**Projekt planu zadań ochronnych dla obszaru Natura 2000 PLH180014
Ostoja Jaślicka – materiały do dyskusji**

**Wojciech Mróz
Instytut Ochrony Przyrody
PAN w Krakowie**

Zagadnienia z II spotkania

Zadanie B3 - przebudowa jazów na rzece Jasiołce w Szczepańcowej oraz progu wodnego w Jedliczu poprzez wykonanie sprawnych przepławek

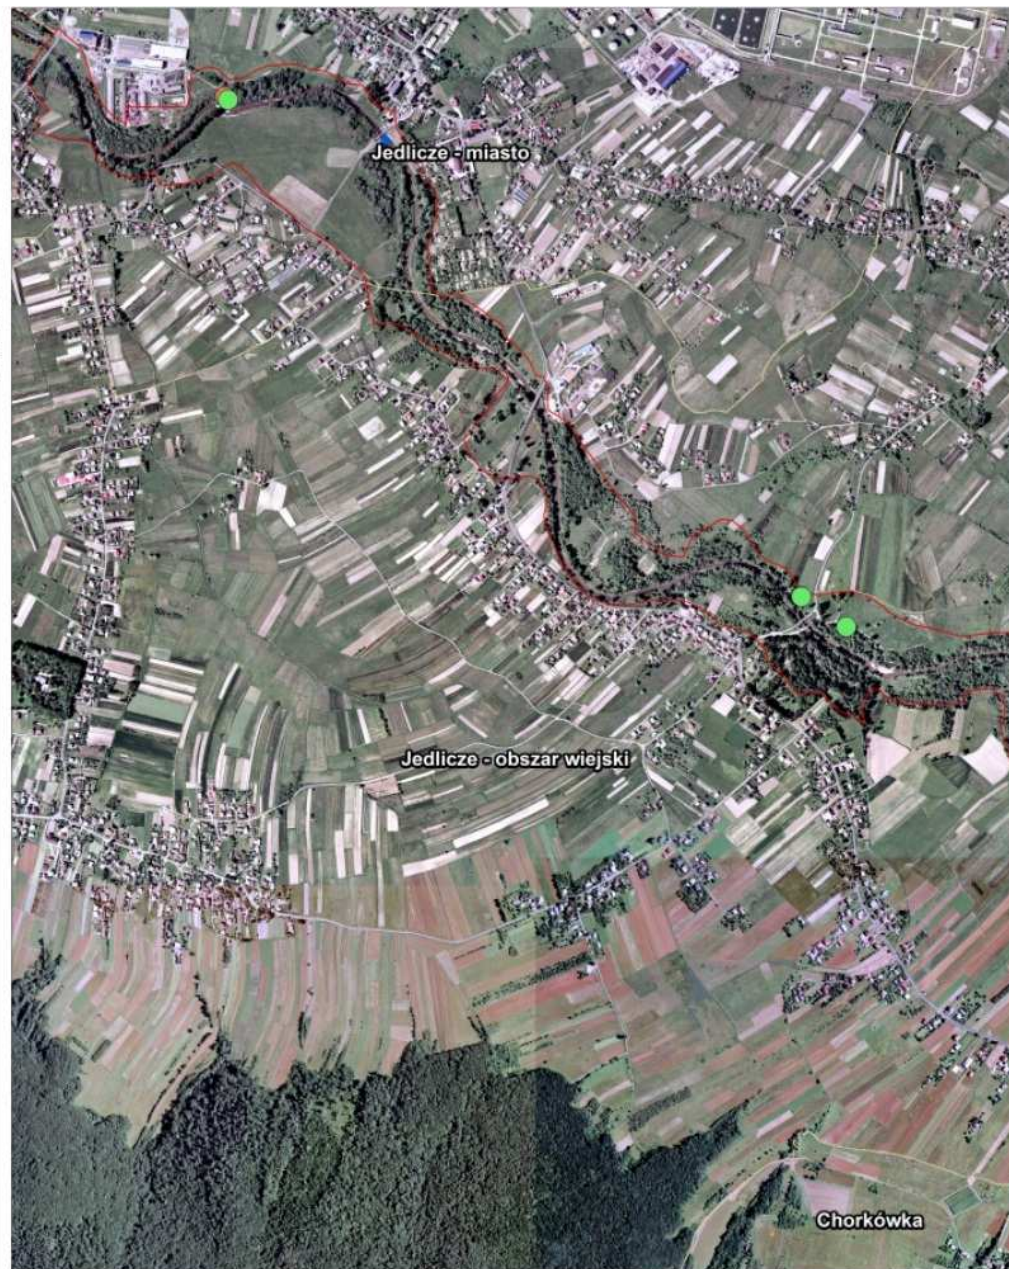
- obowiązek przebudowy należy do ich właścicieli, natomiast w aktualnej wersji pzo podano błędną informację o podmiocie odpowiedzialnym (jest nim prawdopodobnie MPGK Krosno i Rafineria Jedlicze). Po ustaleniu podmiotu zapisy planu zostaną przedstawione do konsultacji.

- właściciele obiektów zostali poinformowani o pracach nad planem i zaproszeni na spotkanie
